《第十二师五一片区天恒基汽车城单元详细规划》002街区2个地块技术修正方案批前公示

相关说明

修改前

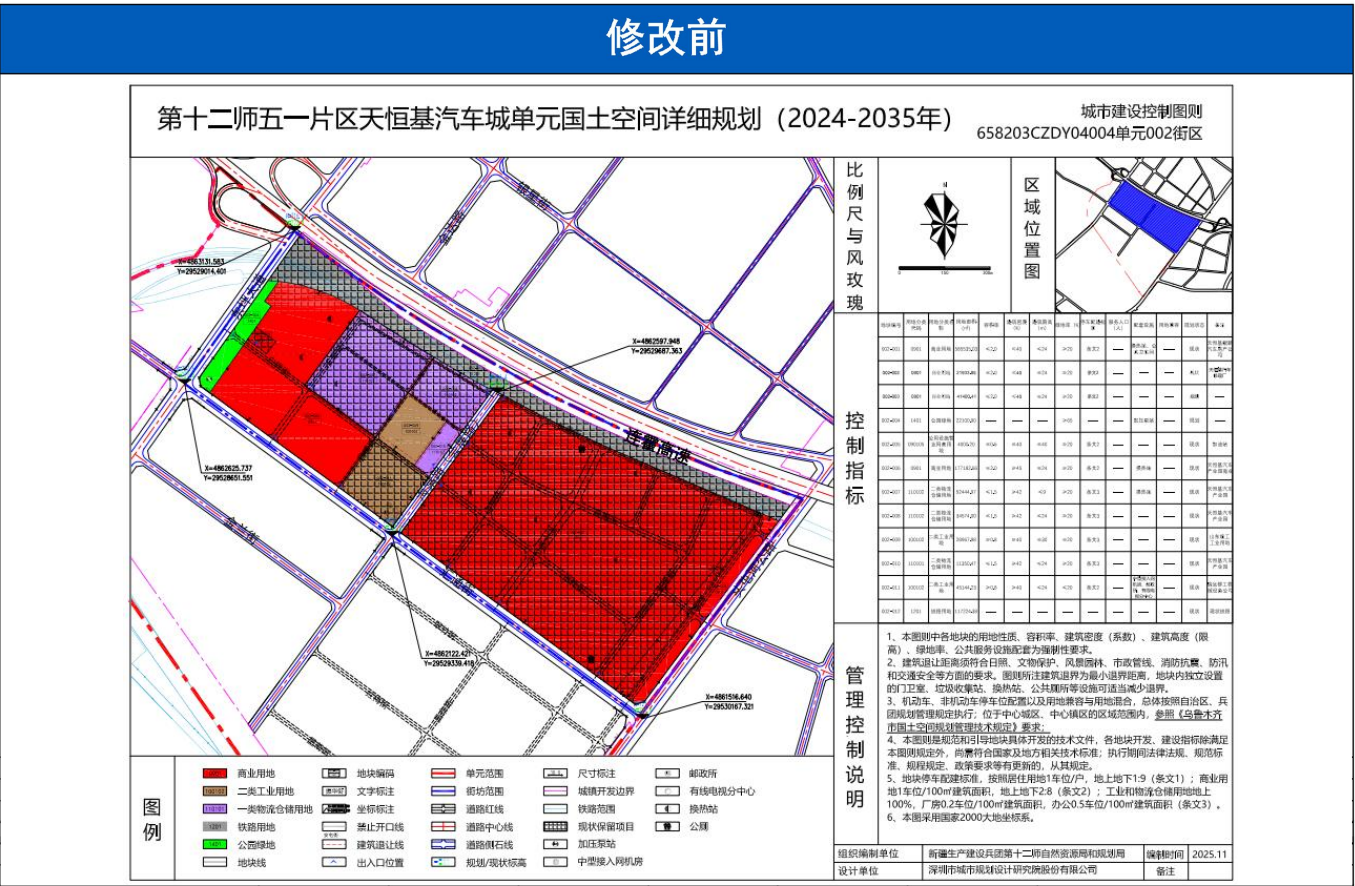
- 一、依据:《兵团国土空间详细规划管理办法(试行)》(兵自然资发〔2025〕49号)
- 二、内容:《第十二师五一片区天恒基汽车城单元国土空间详细规划(2024-2035年)》单元编码:658203CZDY04004单元002街区中,2个地块进行技术修正。技术修正内容:1.002-006地块面积减小,由177182.66m²调整为175214.02m²;2.新增002-013地块,用地性质为城镇社区服务设施用地,用地面积1956.70m²,容积率≤1.5,建筑密度≤40%,建筑高度≤24米,绿地率≥20%,停车位配建不作要求,其余地块指标和要求未作调整,严格参照执行。
- 三、公示时间:2026年9月28日-30日、2026年10月8日-15日(共10个工作日)
- 四、公示途径:新疆生产建设兵团第十二师自然资源和规划局 <https://www.12s.gov.cn/zrzy/>
- 五、意见反馈:(一)公示期间,对该技术修正草案有任何意见或建议需书面反馈,截止日期为2026年10月15日(如邮寄,以邮戳日期为准)。
(二)个人反馈的,需附个人地址、身份证复印件、联系方式。
(三)多人共同反馈的,需附每个反馈人的身份证复印件、地址和委托代理人的身份证复印件、地址、联系方式。
(四)单位反馈的,需附单位法人代表、委托代理人的身份证复印件、地址、联系方式。
(五)邮箱:btd12szgj@163.com
